Kópavogsbær

Borgarholtsbraut 3

Kynning á byggingarleyfi

17. september 2021
2105663

Mynd 1 - frá uppdráttum

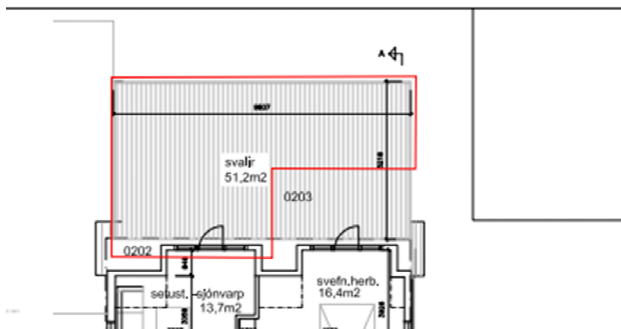
„Ég hef athugasemdir við byggingu handriðs ofan á viðbyggingu þar sem gera á svalir. Tel að handrið taki útsýni úr norðurglugga hjá mér upp á menningartorfu og Kópavogsháls.“

Skipulagsdeild telur skerðingu útsýnis af völdum fyrirhugaðs handriðs sé óveruleg ef einhver, ef hæð handriðs fer ekki yfir það sem byggingarreglugerð segir til um lágmark fallvörn, einnig er sýnt útlit af því á uppdráttum. Efnisval handrið mun verða hamrað gler, sjá byggingarlýsingu, sem gefur því létt yfirbragð og er aðeins staðsett út frá núverandi húsi (sjá mynd 3) – það mun ekki koma handrið á bílskúr né vestur hlið húss.
